# 泊発電所の火山影響評価について (まとめ)

平成25年12月18日  
北海道電力株式会社

# ヒアリング・審査会合における指摘事項

ニセコ・雷電火山群の活動の変遷 (地質分布はNEDO(1987)を複写, 年代値はNEDO(1986)による)

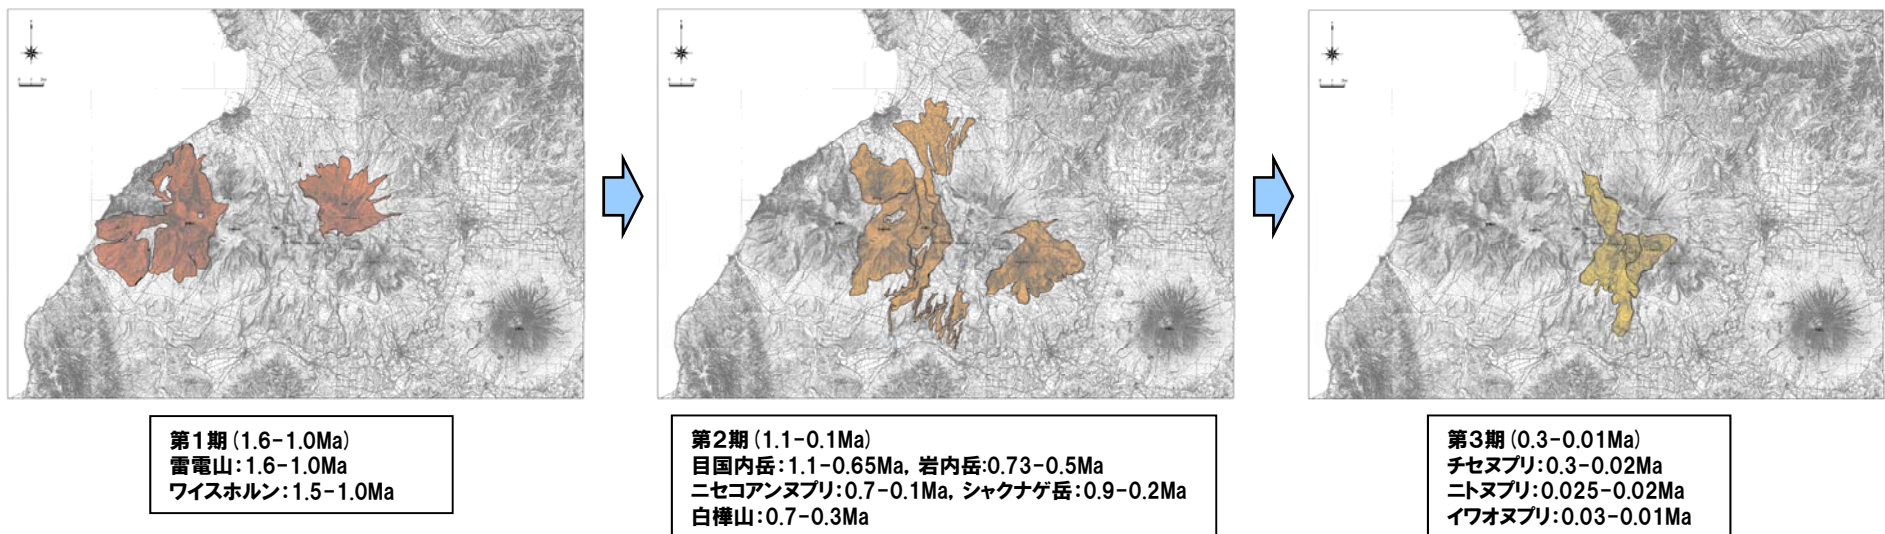
追加検討結果【指摘事項No.2を考慮】

- 児玉ほか(1998b)によれば、ニセコ・雷電火山群の活動は全体として東部へ移動しているとされている。
- 勝井ほか(2007)によれば、ニセコ火山の山体形成は、西側からしだいに東側へと波及してゆき、イワオヌプリの活動が最も新しいとされている。
- 気象庁編(2013)では、江戸時代後半や20世紀初頭にはイワオヌプリ山頂部で噴気活動があったとされている。
- 奥野(2003)によれば、イワオヌプリから噴出されたスコリア直下の腐植土の $^{14}\text{C}$ 年代値が、 $6,030 \pm 80\text{BP}$ とされており、他のニセコ・雷電火山群の火山噴出物の年代値と比較しても新しい。

- 活動は大局的に西から内陸部へ移動し、ニセコ・雷電火山群の最新の活動はイワオヌプリであると考えられる。

### 溶岩流シミュレーション結果

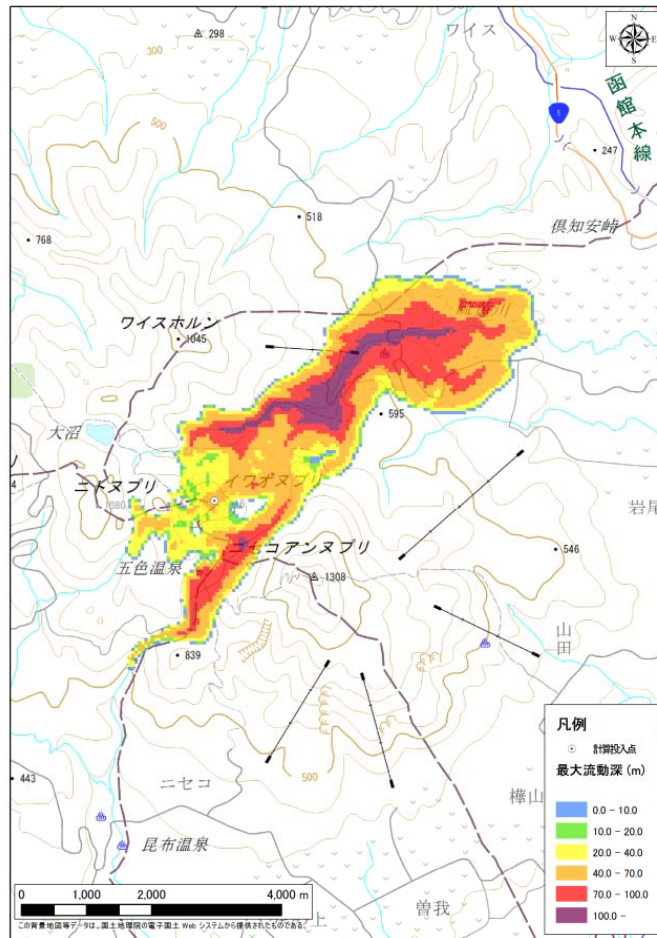
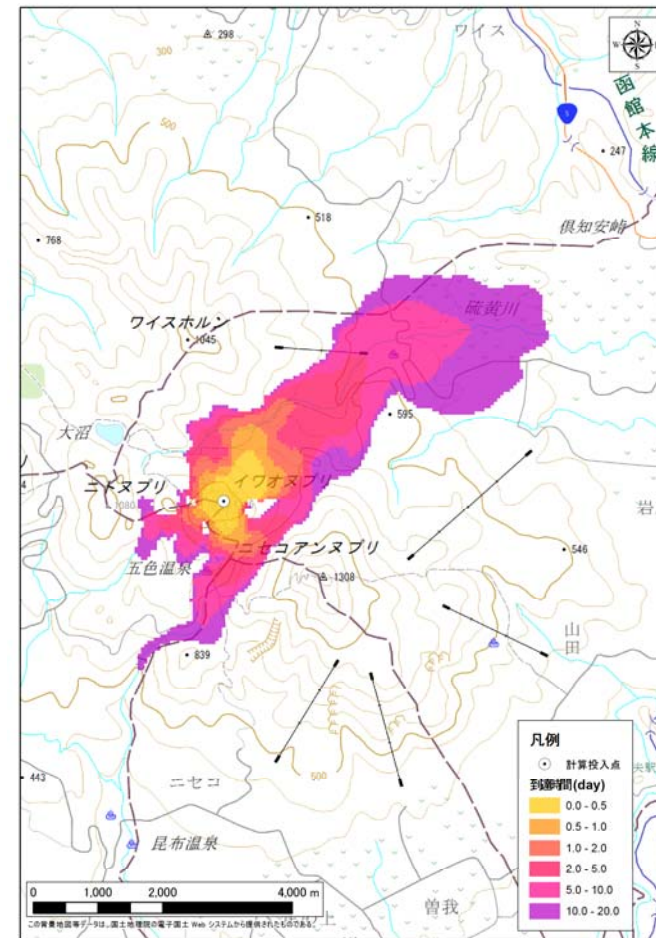
No.	指摘事項	指摘時期	説明時期
1	洞爺カルデラに関して、最新の地殻変動データ等、公的なデータをレビューすること。	9月25日審査会合	11月13日審査会合
	洞爺火砕流堆積物についての調査結果を整理して提示すること。	9月25日審査会合	
2	ニセコ・雷電火山群、羊蹄山について、過去の噴火状況等について、さらに詳しく資料に記載すること。	9月25日審査会合	11月13日審査会合
3	尻別岳については、町田・新井(2003)では、最新活動時期が7万年前との記載があるので、再度文献等を確認すること。	9月25日審査会合	11月13日審査会合
	現在の支笏カルデラが活動ステージのどのステージにあるのか検討すること。	9月20日ヒアリング	
4	火山灰の層厚設定については、敷地内のボーリング調査のデータも確認したうえで、設定の妥当性について説明すること。	9月25日審査会合	12月18日審査会合
	サイトから比較的近距离にある羊蹄山が噴火した場合に想定されるサイト内の火山性碎屑物の降灰層厚についてシミュレーションを行うこと。	11月7日ヒアリング	
	羊蹄山については、噴火したときの降下火砕物について、季節的な偏西風の変動の影響も考慮した降灰シミュレーションを実施し、敷地への影響を確認すること。	11月13日審査会合	
	火山灰の密度、粒度分布の設定は、周辺の火山灰の実測データに基づいて行うこと。	11月13日審査会合	
5	ニセコ・雷電火山群、洞爺カルデラについては、公的機関による検討結果だけでなく、自主的な観測も含めて、モニタリングが必要ではないか。	9月25日審査会合	12月18日審査会合
	噴火したときの火山噴出物の影響を現在の地形を反映した検討を行うこととした指摘については、洞爺カルデラも対象とすること。	11月7日ヒアリング	
	洞爺カルデラについては、既往最大規模の噴火を考慮した際の影響を確認するため、現在の地形で火砕流のシミュレーションを実施すること。	11月13日審査会合	
6	ニセコ・雷電火山群、羊蹄山については、噴火したときの火山噴出物の影響について、現在の地形を反映した検討を行うこと。	9月25日審査会合	12月18日審査会合

追加検討結果【指摘事項No.6を考慮】

○イワオヌプリ山頂から噴出した溶岩は、ワイスホルン、ニトヌプリ及びニセコアンヌプリに規制され、主に北東及び南西方向に流下し、敷地方向には流下しない結果となった。

## 溶岩流シミュレーション結果(羊蹄山)

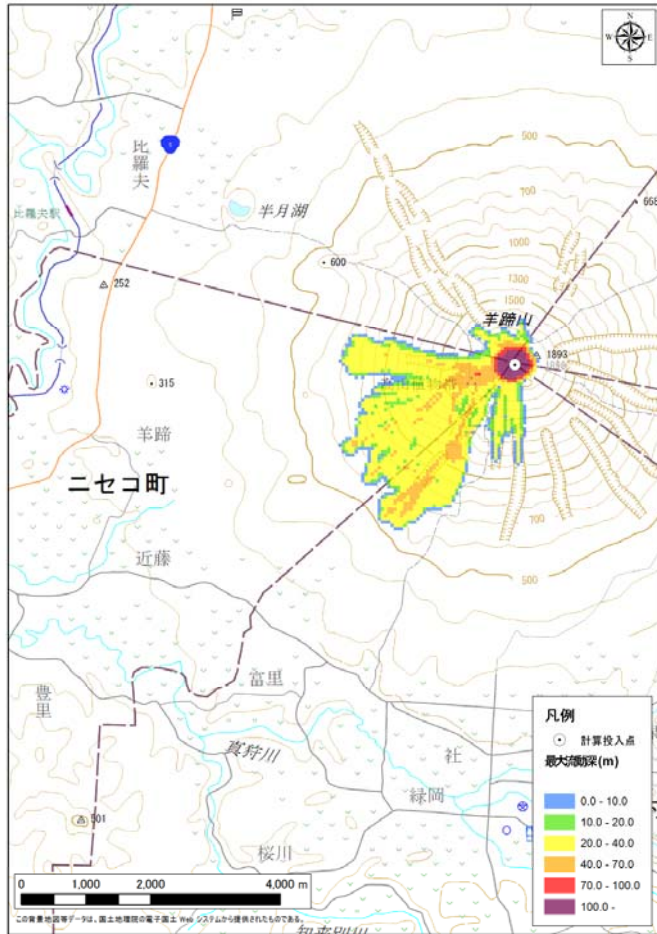
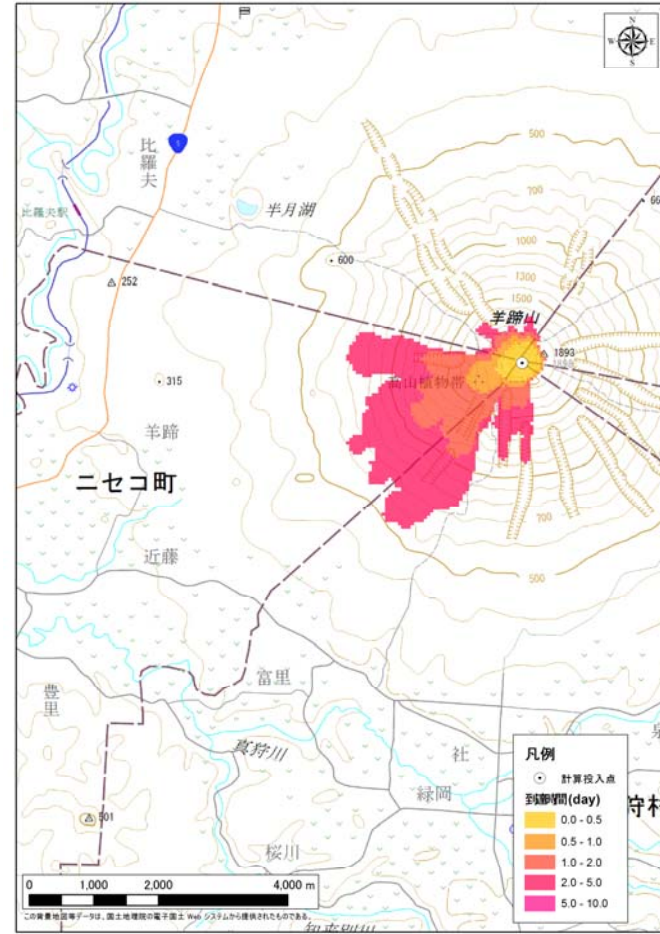
追加検討結果【指摘事項No.6を考慮】

○羊蹄山山頂から噴出した溶岩は、主に西～南方向に流下し、分布範囲は山体付近に限定される。

### 火砕流シミュレーション結果

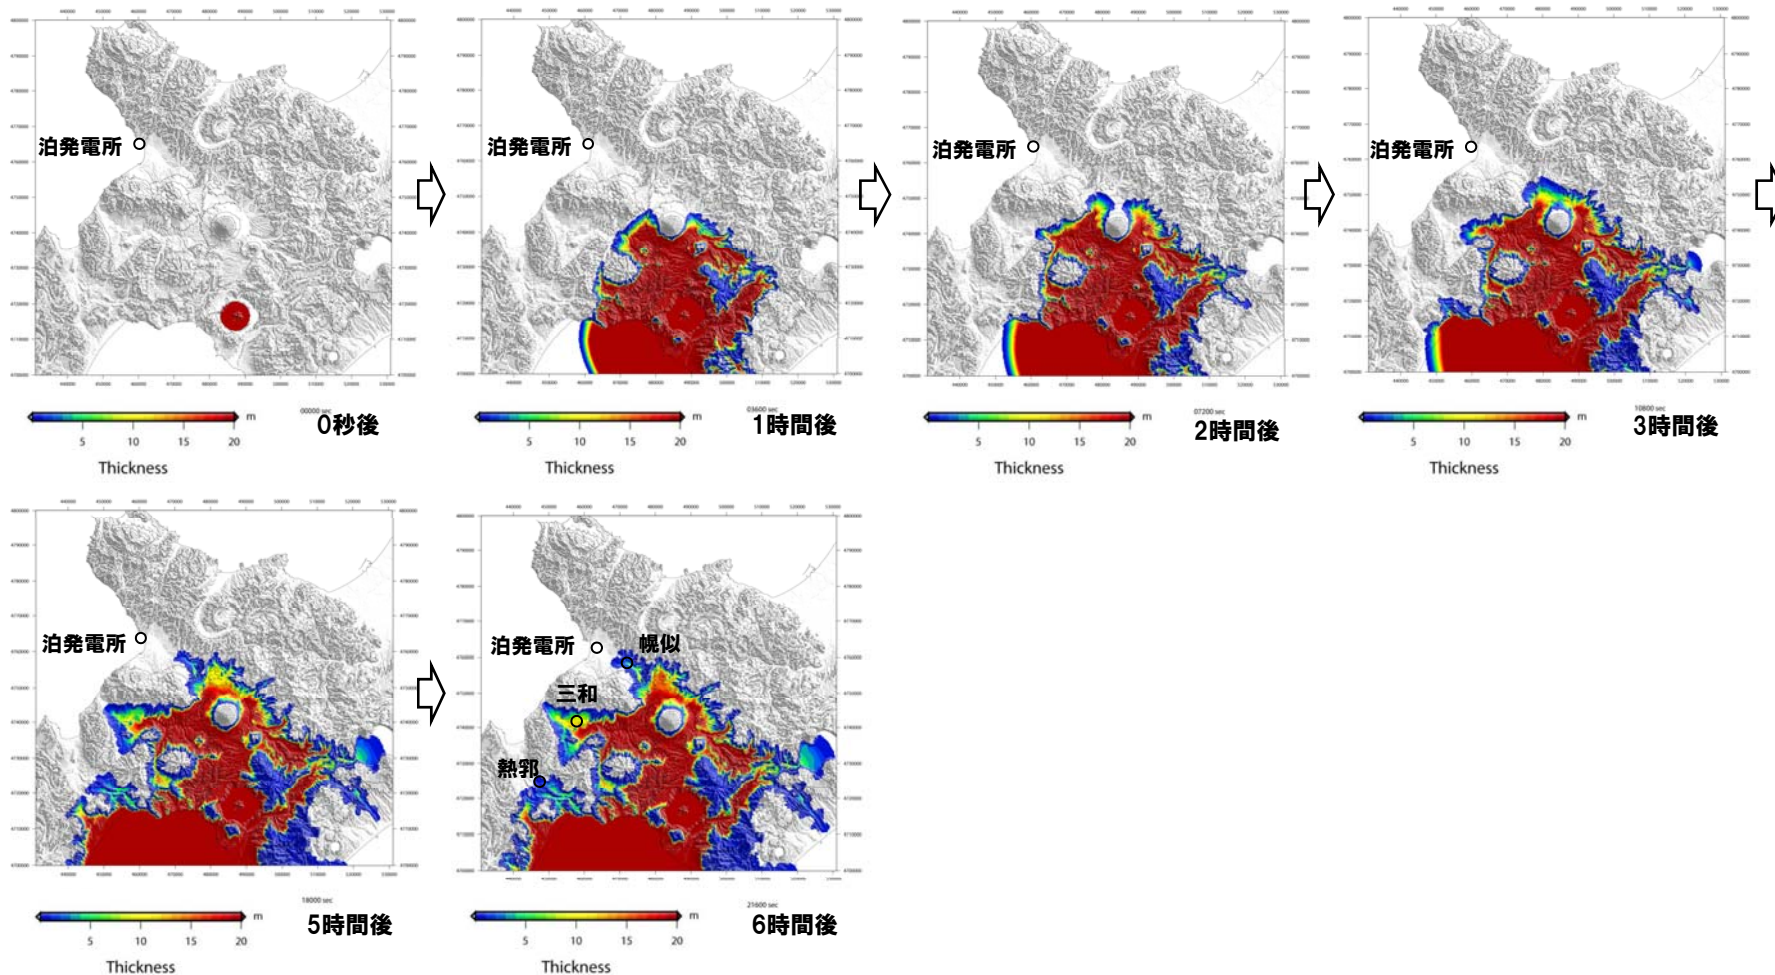
追加検討結果【指摘事項No.5を考慮】

○洞爺カルデラにおける既往最大規模の噴火による火砕流は、敷地に到達しない結果となった。

敷地内で確認した火山灰質シルトの分布

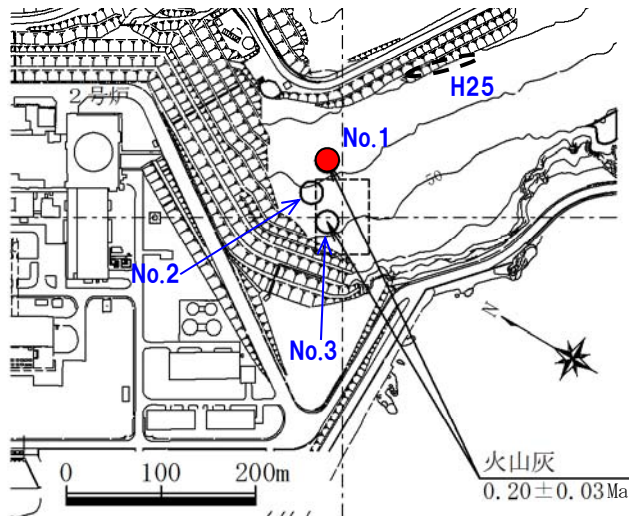
追加検討結果【指摘事項No.4を考慮】

- 敷地内地質調査において、複数箇所で見出された火山灰層を確認(火山灰質シルトの状態分布)。
- 層厚は、火山灰質シルトの範囲を保守的に評価すると、最大で約40cm。

## 降下火砕物シミュレーション結果

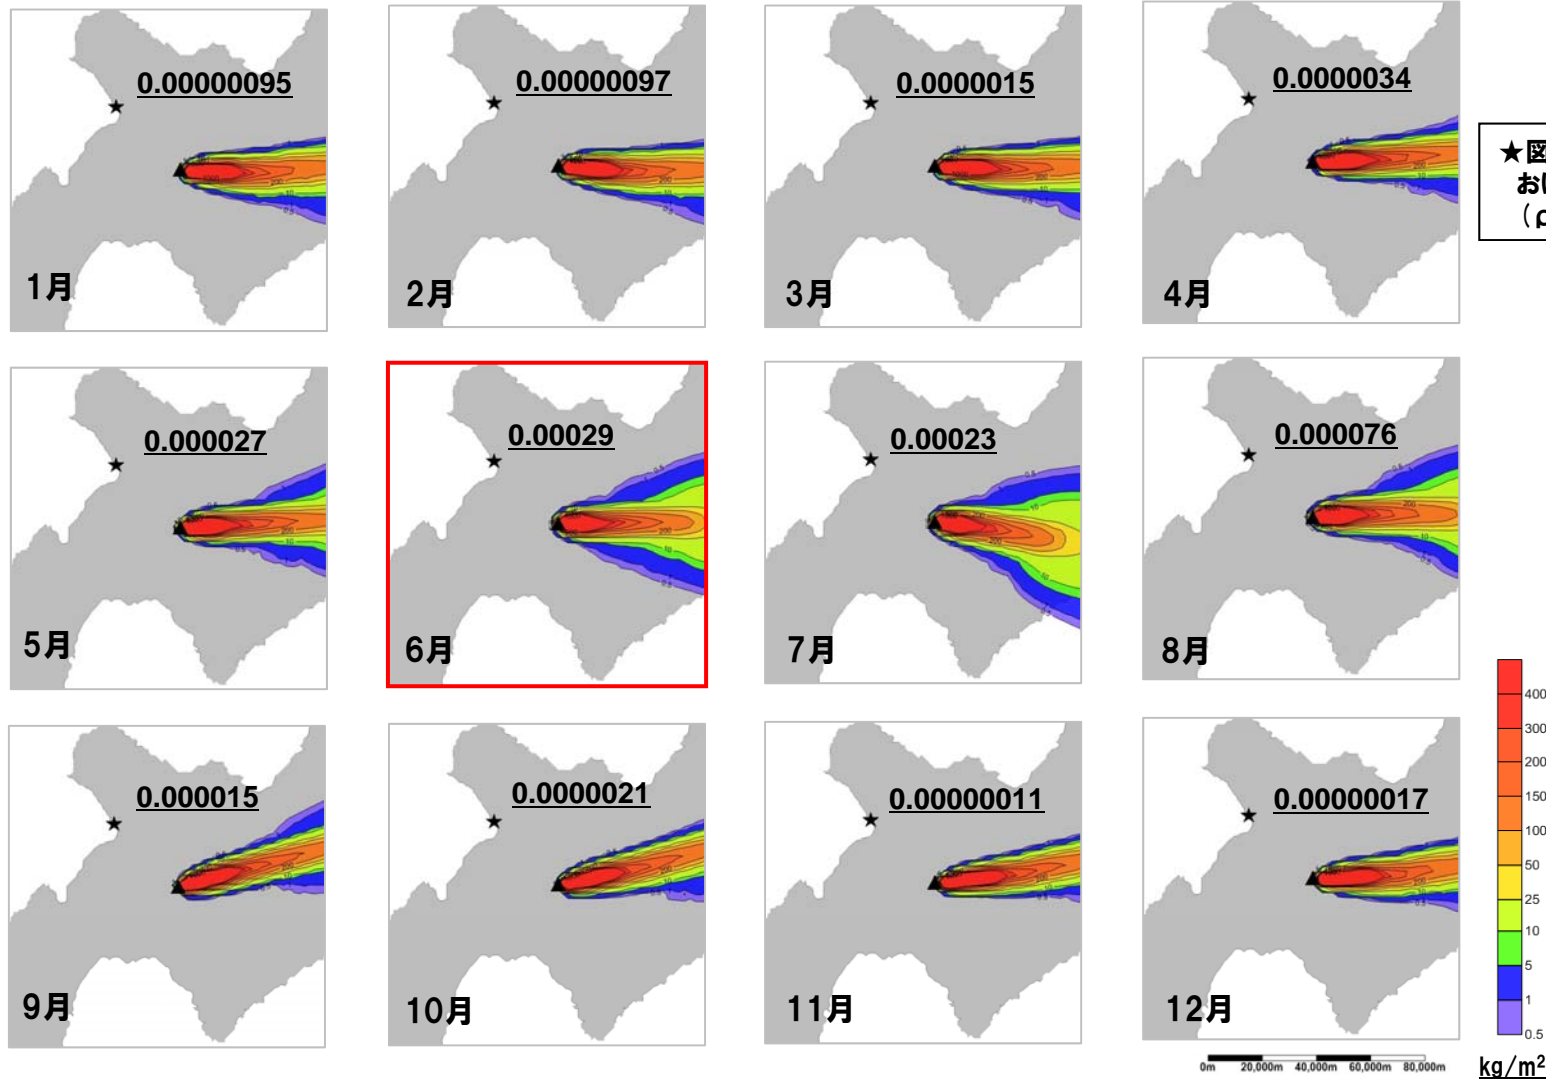
追加検討結果【指摘事項No.4を考慮】

○羊蹄山について、降下火砕物シミュレーションを実施した結果、敷地においては6月の降下量が最大となり、層厚0.00029mm程度となる。

文献記載の尻別岳起源の噴出物に関する年代

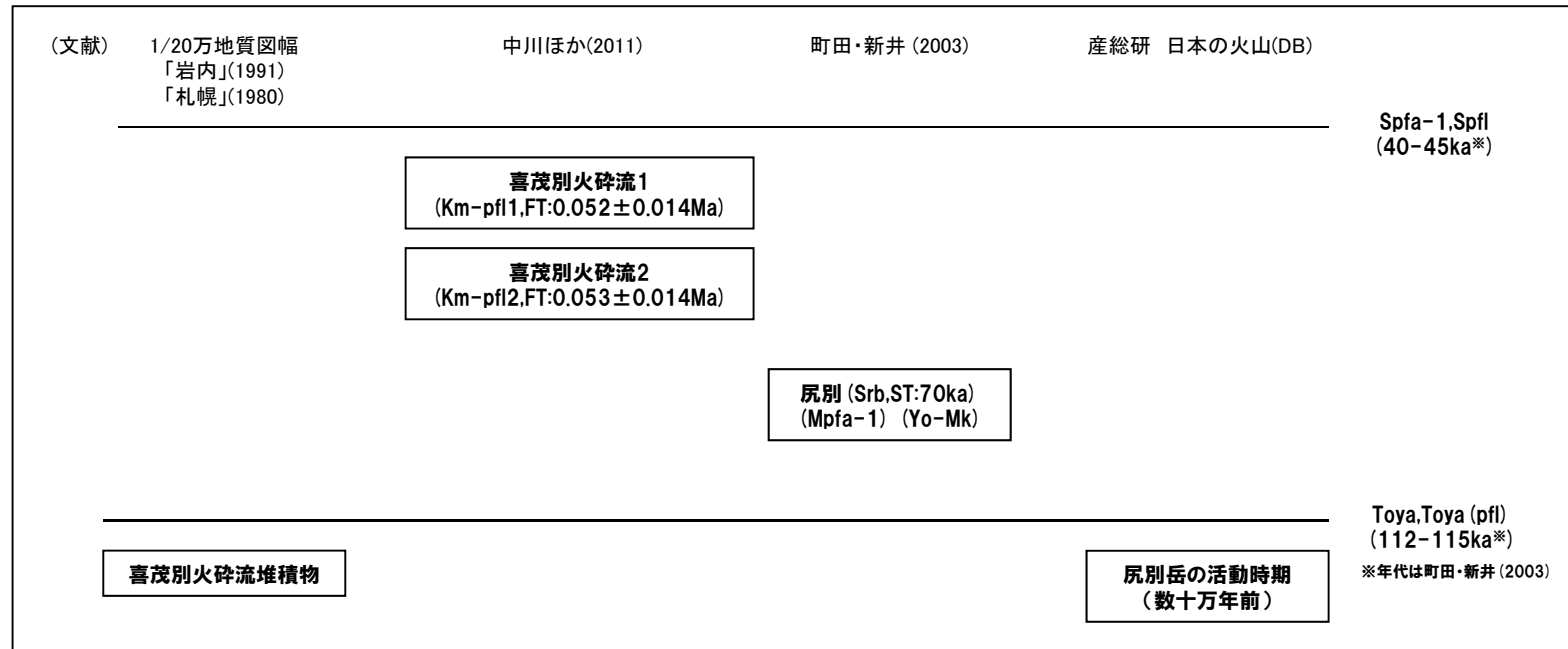
追加検討結果(尻別岳)【指摘事項No.3を考慮】

○代表的な文献(1/20万地質図幅及び産総研(2013))によれば、いずれも火砕流、溶岩流等の設計対応不可能な火山事象は、尻別岳近傍に分布している。

- ・産総研 日本の火山(DB) : 数十万年前
- ・町田・新井(2003) : 約7万年前
- ・中川ほか(2011) : 約5万2千年前～約5万3千年前

支笏カルデラ(C11)周辺の火山地質図(産総研(2013)に一部加筆)

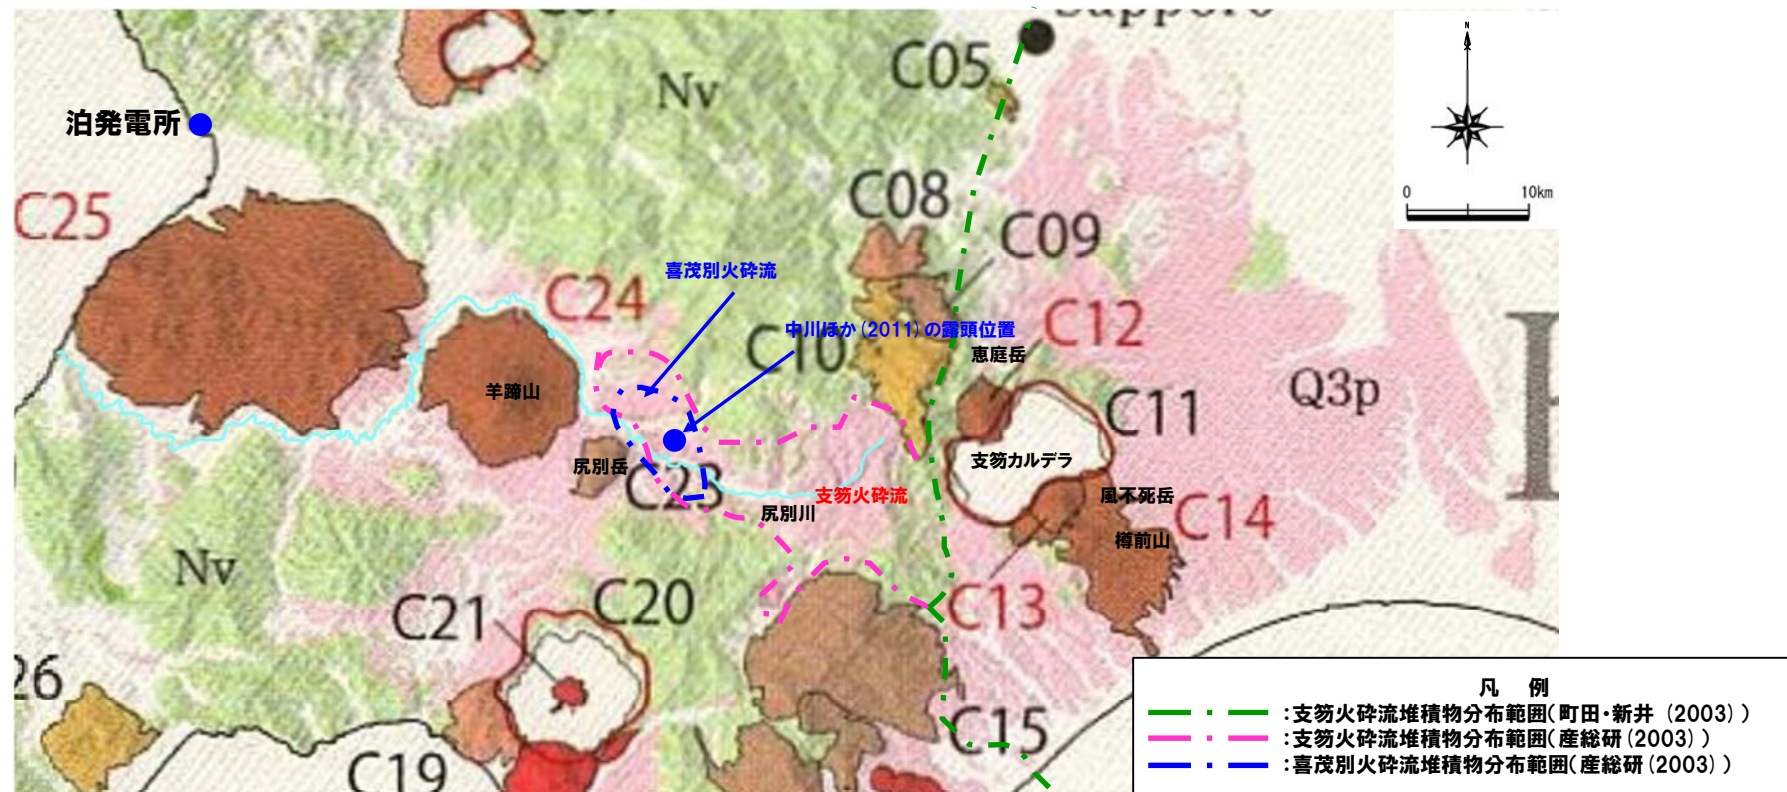
追加検討結果(支笏カルデラ)【指摘事項No.3を考慮】

○町田・新井(2003), 中川ほか(2011)等によれば, 支笏カルデラ起源の火砕流堆積物は, 羊蹄山付近まで認められるが, 敷地まで到達していない。

○恵庭岳及び樽前山の火砕流, 溶岩流等の地質分布も, 山体付近に限られている。
